**PAPILDOMAS SUSITARIMAS
PRIE 2020 M. SPALIO 6 D. STATYBOS RANGOS SUTARTIES
NR. SS-2020-762**

2020 m. lapkričio 24 d. Nr. SS- ~~2020-155~~
Naujoji Akmenė

Šalys konstatuoja, kad 2020-10-06 tarp Šalių buvo sudaryta Statybos rangos sutartis Nr. SS-2020-762 (toliau – Sutartis) dėl pagal techninį projektą „Inžinerinių tinklų Naujosios Akmenės pramoniniame parke, J. Dalinkevičiaus g., rekonstravimo ir statybos techninio projekto korekcija, Nr. SS-37-01-TP“ Darbo projekto parengimo (apimantis techninio projekto dalis: susisiekimo komunikacijų, melioracijos darbų, vandentiekio, buitinių ir lietaus nuotekų inžinerinių tinklų įrengimą) bei rangos darbų (susisiekimo komunikacijų įrengimas, melioracija) iki 2020-11-27 atlikimo už 484 557,43 Eur (keturi šimtai aštuoniasdešimt keturi tūkstančiai penki šimtai penkiasdešimt septyni eurai 43 ct) su PVM.

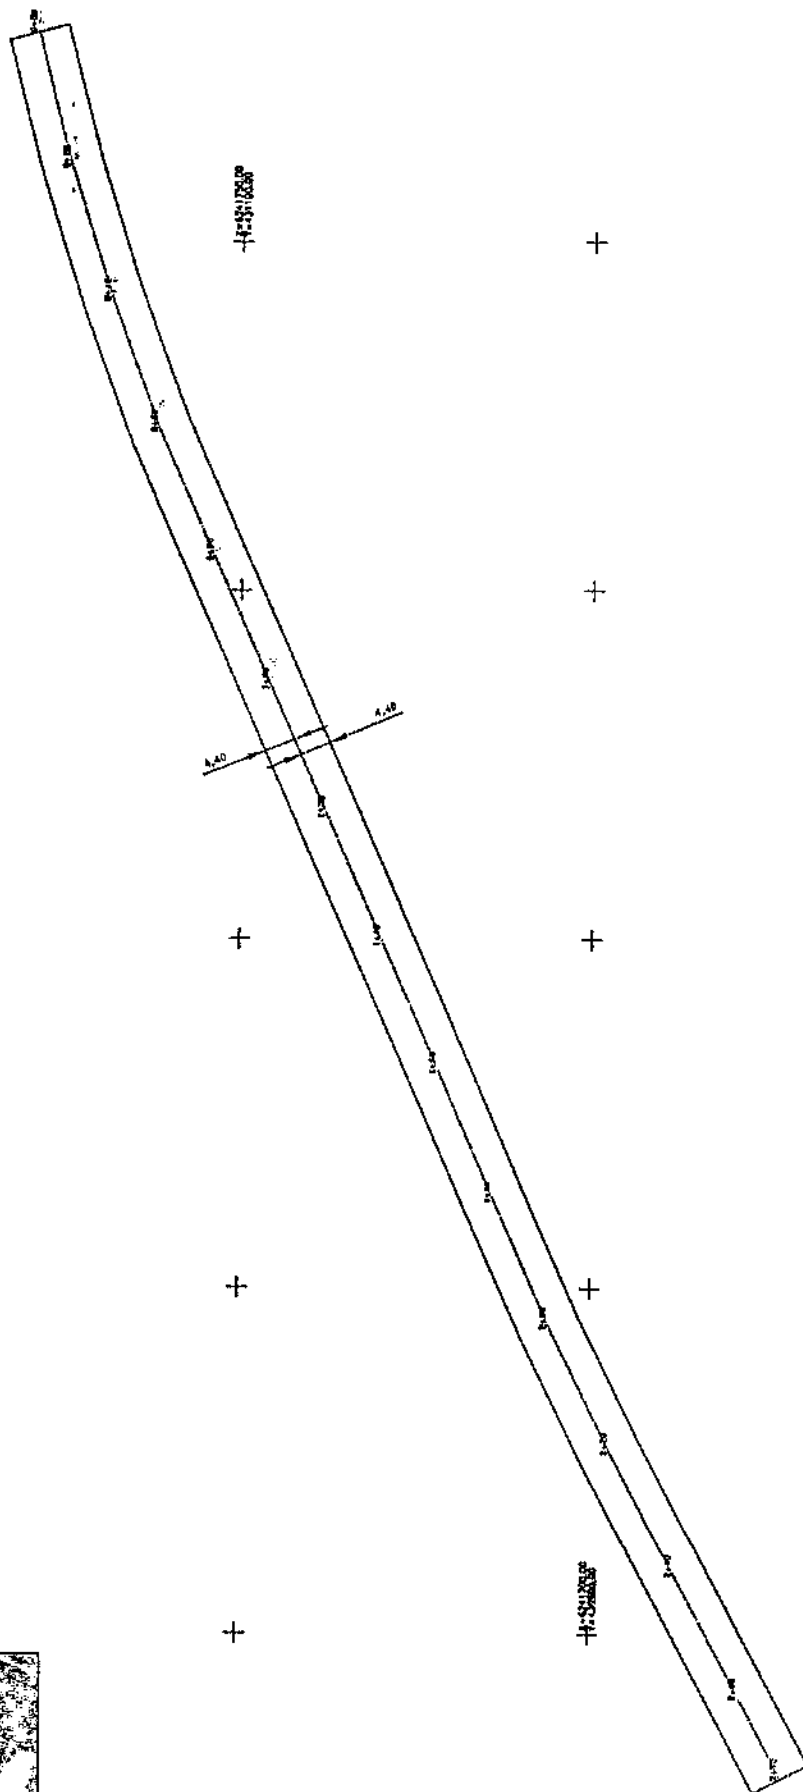
Atliekant J. Dalinkevičiaus gatvės tarp piktų 2+80 ir 0+00 projektavimo darbus, projektuojamos gatvės trasa pagal projekto užduotį sutapo su esamos gatvės trasa. Kelio sankasos grunto tyrimai buvo atliekami esamo kelio trasoje. Derinant parengtą projektą su Šiaulių regiono keliais buvo nuspręsta pakeisti gatvės trasą, priderinant ją prie planuojamos projektuoti J. Dalinkevičiaus ir V. Kudirkos gatvių žiedinės sankryžos. Projekto sprendiniai buvo koreguoti, J. Dalinkevičiaus gatvės trasa buvo patraukta į šiaurės pusę, pritaikant ją prie būsimos žiedinės sankryžos. Papildomi grunto tyrimai nebuvo atliekami.

Pradėjus vykdyti J. Dalinkevičiaus gatvės statybos darbus, nustatyta, kad kelio trasoje, yra maišyto durpių-juodžemio grunto. Įrengti kelio sankasos ant durpių-juodžemio grunto negalima. Būtina iškasti netinkamą gruntą ir privežti mineralinio grunto (smėlio, priesmėlio, priemolio). Užpiltą atvežtą gruntą būtina sutankinti.

Škirpinas, n	Užpildymas, m	Bendras, m	Metodas
1738.40	2.43	-1735.98	Conodmetr.
